Modulo per la presentazione delle osservazioni per i piani/programmi/progetti sottoposti a procedimenti di valutazione ambientale di competenza statale

ID: Codice procedura (ID_VIP/ID_MATTM): 12691

**“Progetto di un impianto eolico denominato “Pitigliano” ubicato nei comuni di Piti
(GR) e Sorano (GR) costituito da 20 (venti) aerogeneratori di potenza nominale
MW per un totale di 140,0 MW con relative opere connesse ed infrastrutture
indispensabili”**

TESTO DELLE OSSERVAZIONI

IMMAGINE n 5. Mappa eolici elaborata dall'Associazione Amici della Terra. La mappa evidenzia il cumulo degli impianti tra Lazio e Toscana.

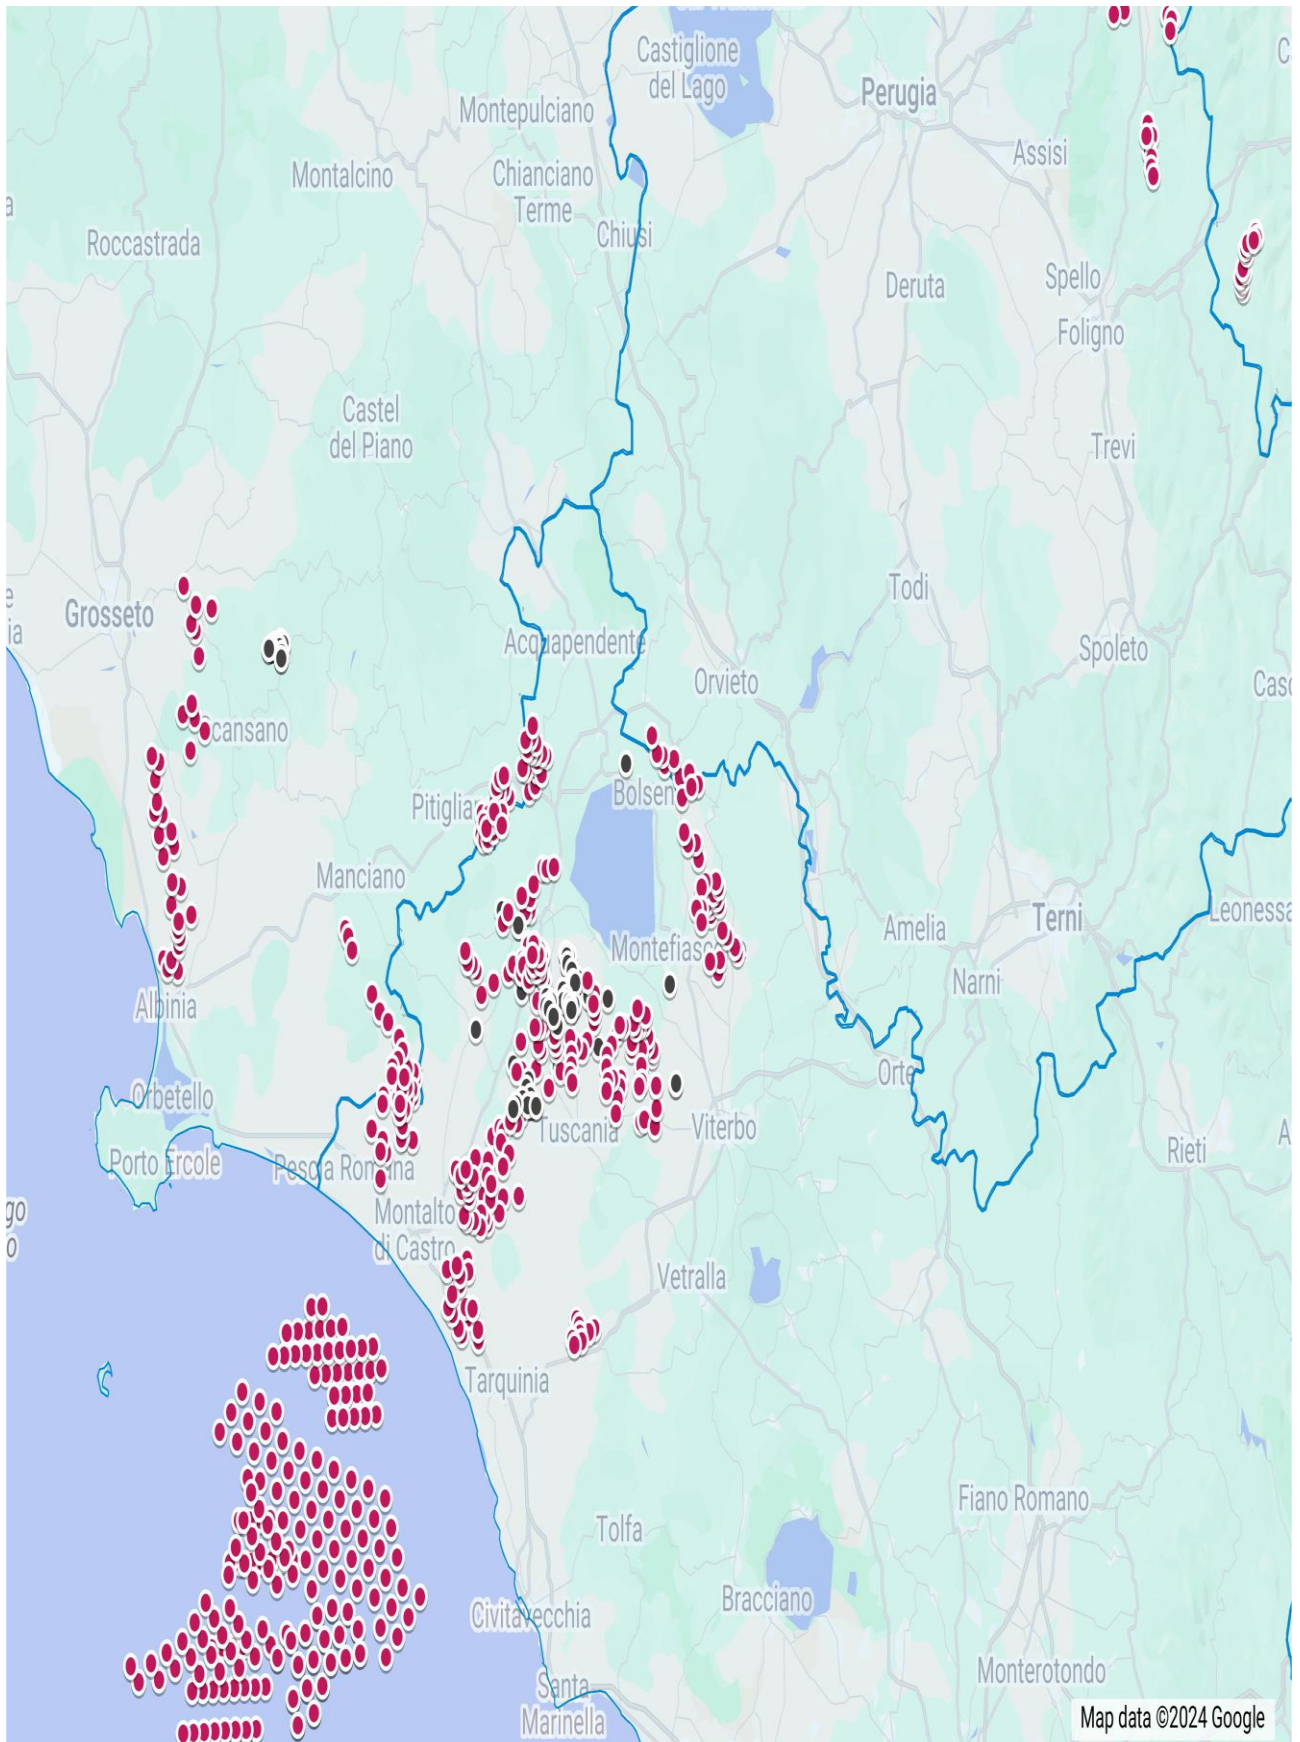
Riguardo al cumulo degli impianti FER, le mappe prodotte dalla proponente riguardano, come già evidenziato, soltanto una parte molto piccola degli impianti FER dell'area intermedia e vasta e in particolare di quelli eolici che contribuiscono a creare un notevole cumulo e la saturazione del territorio tosco laziale. Riguardo al cumulo dei soli impianti eolici si riporta la mappa dell'intervisibilità degli impianti eolici elaborata dall'Associazione nazionale “Amici della Terra”.

Se agli impianti eolici rappresentati qui sopra che non comprendono sia l'impianto eolico Pitigliano e le altre 14 pale del progetto eolico in verifica amministrativa sempre nel territorio di Pitigliano si aggiungono i migliaia di ettari (7000 fin'ora) di territorio occupato dagli impianti fotovoltaici e agrivoltaici e dalle altre tipologie appare chiaro il numero spropositato degli impianti FER nella bassa toscana e nella Tuscia.
